**Avis de la Mission Régionale d'Autorité environnementale
de Bourgogne-Franche-Comté
sur le projet de centrale photovoltaïque au sol
sur la commune de Brognon (21)**

N °BFC-2022-3436

La société par actions simplifiées (SAS) « TotalEnergies Renouvelables France » a déposé une demande de permis de construire pour le projet d'implantation d'une centrale photovoltaïque au sol sur le territoire de la commune de Brognon, dans le département de Côte d'Or (21).

Plan de masse du projet (tiré de la description du projet, page 34 de l'étude d'impact)

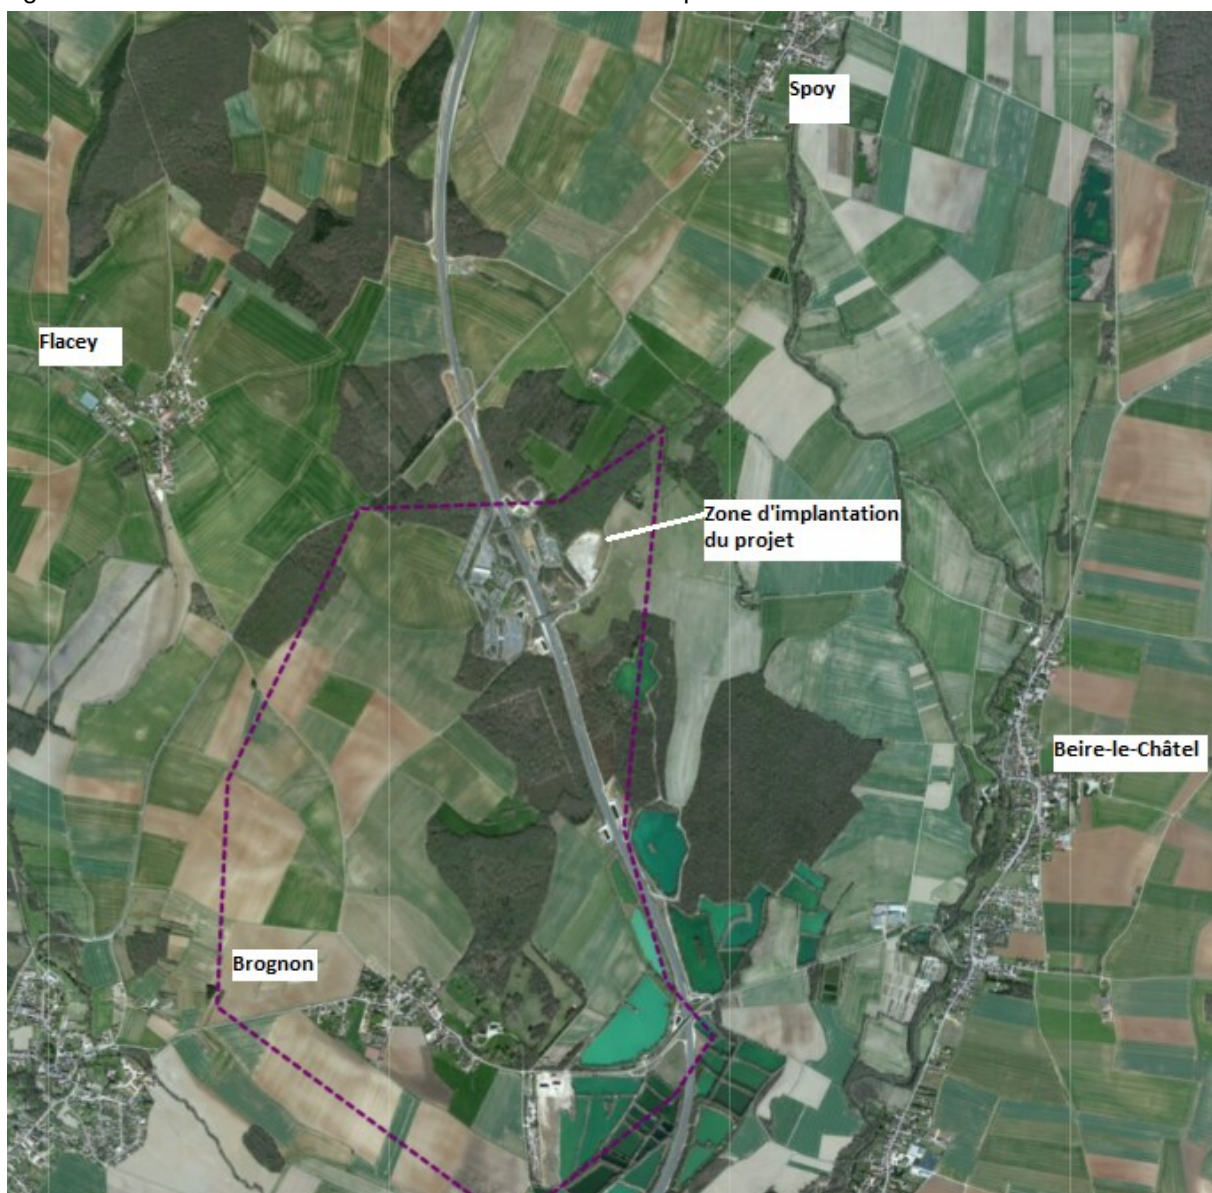
- ouvertures pratiquées en pied de clôture pour assurer la continuité écologique prévues tous les 30 m, alors qu'elles sont annoncées tous les 100 m dans la partie descriptive du projet (page 41). **La MRAe recommande au pétitionnaire de s'engager sur la mise en œuvre d'ouvertures tous les 30 m et de veiller à la pérennité de sa perméabilité écologique dans le temps et à l'absence de dégradations susceptibles de causer des dommages à la faune ;**
